**Oggetto: Osservazioni in merito a Concessione Alfonsine Stoccaggio -
Realizzazione nuovo impianto di stoccaggio gas di Alfonsine (RA)**

N. Documento Stogit: 0128-00-BGRV-12538

Mappa di pericolosità delle aree potenzialmente interessate da alluvioni
Reticolo secondario di pianura

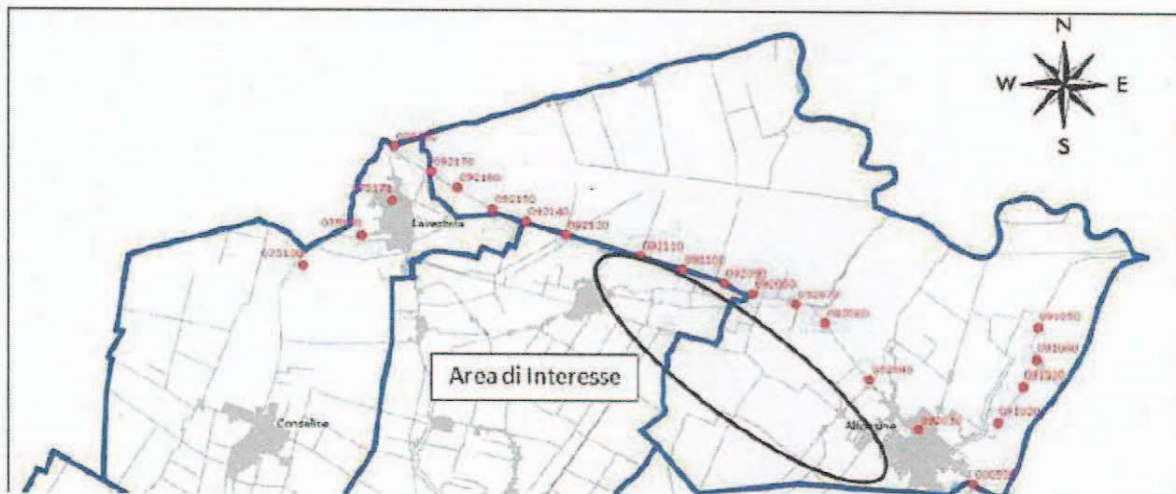
Considerato che il Comune di Alfonsine in data 14/11/2017 ha adottato con apposita delibera la "tavola dei vincoli" in scala 1.5000 e la "scheda dei vincoli" di cui al comma 3 ter dell'art. 19 della legge regionale n.20/2000 e s.m.i, come modificato dalla legge regionale 15/2013, composta da elaborati, allegati alla presente deliberazione onde formarne parte integrante e sostanziale. La scheda dei vincoli, unitamente alla Tavola dei Vincoli assumendo funzione di strumento conoscitivo utile ad individuare tutti i vincoli gravanti sul territorio che possono precludere, limitare o condizionare l'uso o la trasformazione dello stesso. La scheda VS08 individua la "mappa di pericolosità delle aree potenzialmente interessate da alluvioni – Reticolo secondario di pianura" . Decreto Legislativo del 23 Febbraio 2010 n.49, "attuazione della direttiva 2007/60/CE relativa alla valutazione e gestione del rischio alluvioni"; Piano di gestione del rischio alluvioni (PGRA), approvato con delibera dei comitati istituzionali n.235 del 3 Marzo 2016, Autorità di Bacino del Reno. L'obiettivo della direttiva è ridurre il rischio di conseguenze negative derivanti dalle alluvioni, soprattutto per la vita e la salute umana, l'ambiente, il patrimonio culturale.

Come si evince dalle schede il progetto Impianto di Stoccaggio Gas Alfonsine ricade nell'area soggetta alla categoria dei Vincoli VS (Vulnerabilità e Sicurezza). Qualsiasi interazione antropica con una zona già altamente precaria dal punto di vista dell'ecosistema e dal rischio alluvioni da reticolo secondario, in prospettiva alla realizzazione della Centrale e relative infrastrutture non può essere definita di lieve impatto ambientale o di modesta entità e per questi motivi ivi espressi, l'istanza della società proponente Stogit S.p.A va rigettata.
